Meie 06.08.2025 nr 7.1-1/25/11289-3

### **Kiska küla Keldre kinnistu ristumiskoha ehitamise nõuded**

Joonis 1. Ristumiskoha pikikaldete kujundamine

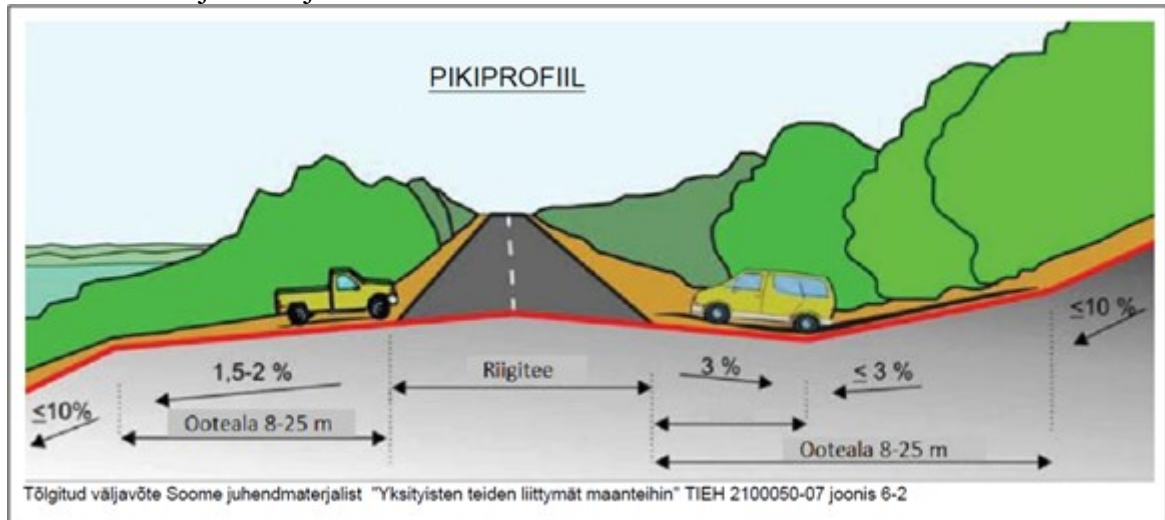
- 8.3. Mõõdistusala ja uuringud peavad olema piisavad projekti koostamiseks ja kontrollimiseks.
- 8.4. Mõõdistada olemasolevad riigitee veeviimarid mahus, mis on vajalik eelvoolu tagamiseks.
- 8.5. Projekti kooskõlastamiseks esitamise hetkel peab olema geodeetilise mõõdistuse sh kooskõlastuste vanus kuni üks aasta.
9. Ristumiskoha plaanilahenduse koostamisel lähtuda Transpordiameti tüüpjoonise II põhimõtetest. Pöörderaadiused määrata liikluskoosseisu kõige ebasoodsama sõiduki pöördekoridoride järgi. Kujutada pöördekoridoreid joonistel.
10. Ristumiskoht projekteerida riigiteega võimalikult täisnurga all. Ristumiskoha pikikalded määrata vastavalt alltoodud joonise põhimõtetele arvestusega, et riigitee alusele maale sademeveett üldjuhul ei juhitata.
